- Gegenstand:** Verstärkung der Führungsbleche am Höhenruderantriebsbeschlag.
- Anlaß:** Bei unsachgemäßer Montage des Höhenleitwerks sind Beschädigungen an den Führungsblechen für den Höhenruderantriebsbolzen aufgetreten. Nach Beschädigung eines Führungsbleches ist eine Fehlmontage des Höhenleitwerks und damit Verlust der Höhensteuerwirkung möglich.

TECHNISCHE MITTEILUNG
TECHNICAL NOTE

201-20
Nr. 205-6
206-1, 301-30

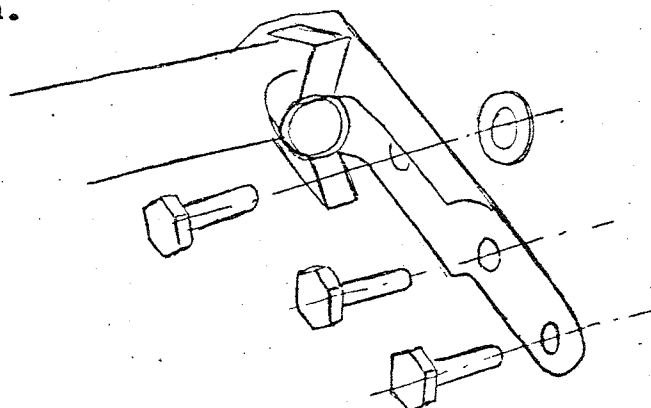
4. Die beiden Führungsbleche des Höhenruderantriebsbeschlages sind durch Anschweißen von 2 Blechen lt. nachstehender Zeichnung zu verstärken (s. S. 2):

Blech aus 1.7214.4 oder 1.7734.4, Schweißzusatzwerkstoff 1.7734.2 oder 1.7324.0, Schweißverfahren WIG.

Nach Ausbau des Höhenruderantriebsbeschlages ist in das Aufnahmerohr für den Höhenruderantriebsbolzen ein Bolzen 10 mm ϕ einzuführen, um zu verhindern, dass sich die Bohrung beim Schweißen verzieht. Dieser Bolzen soll sich von Hand einschieben lassen und wird erst nach dem Abkühlen des Werkstückes wieder herausgenommen. Anschließende Grundierung (empfohlen Einkomponenten-Primer B 1742 der Lackfabrik Bäder) und Nitrolackierung.
